新竹縣政府工程查核代表照片表

工程名稱：寶山鄉新東路災害復建工程

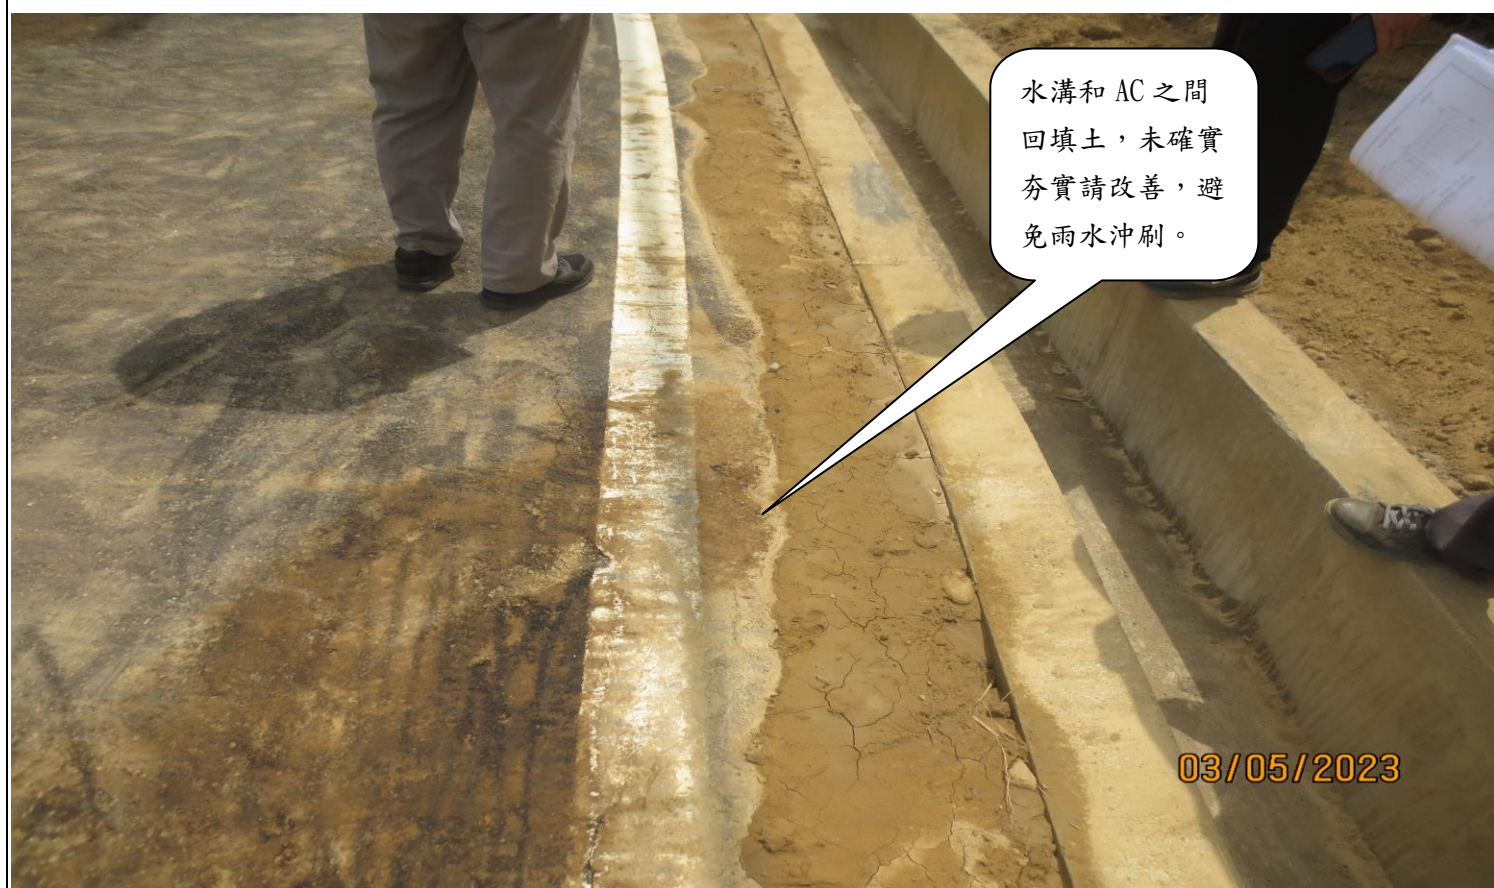
擋土牆混凝土伸縮縫少部份設置不當(未切割到底)請改善。

護欄鋼板端頭處，有泥土汙染情形請改善。
